KOMISIJOS DIREKTYVA

derinanti su technikos pažanga Tarybos direktyvą 74/347/EEB dėl valstybių narių įstatymų, reglamentuojančių ratinių žemės ūkio ar miškų ūkio traktorių regos lauką ir priekinio stiklo valytuvus, suderinimo

(79/1073/EEB)

2 paveikslas

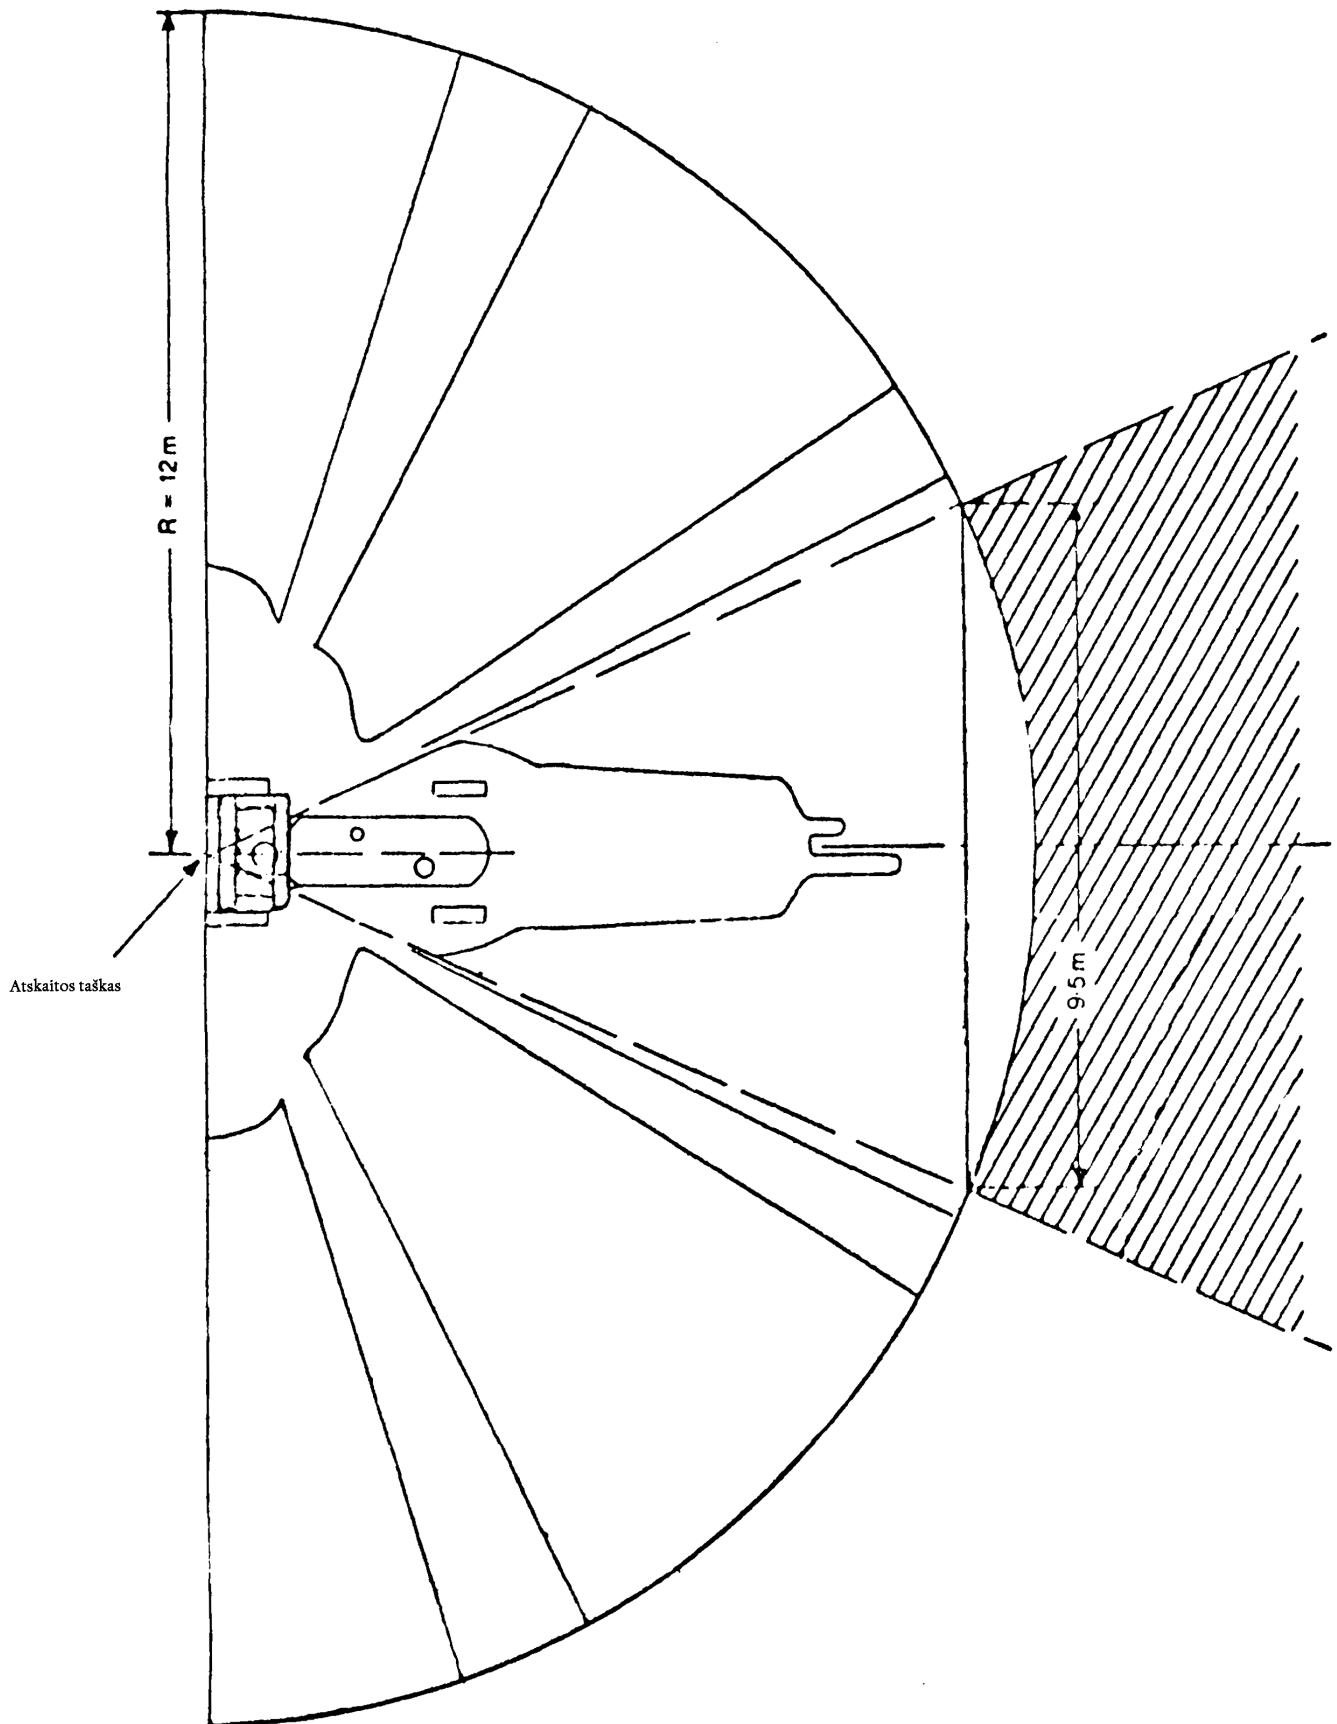
2 paveikslas brėžinys pakeičiamas šiuo brėžiniu.,

„Traktorius turi būti pastatytas ant horizontalaus paviršiaus, kaip parodyta 2 paveiksle. Ant viename lygyje su atskaitos tašku esančios horizontalios atramos turi būti sumontuoti du taškiniai šviesos šaltiniai, pvz., 2×150 W, 12 V, 65 mm atstumu vienas nuo kito ir simetriškai atskaitos taško atžvilgiu. Atramos centrinį tašką turi būti galima sukuti apie statmeną atskaitos tašką kertančią ašį. Norint išmatuoti ribotos regos juostas, atramos padėtis turi būti tokia, kad abu šviesos šaltinius jungianti linija būtų statmena regą ribojančią elementą ir atskaitos tašką jungiančiai linijai.
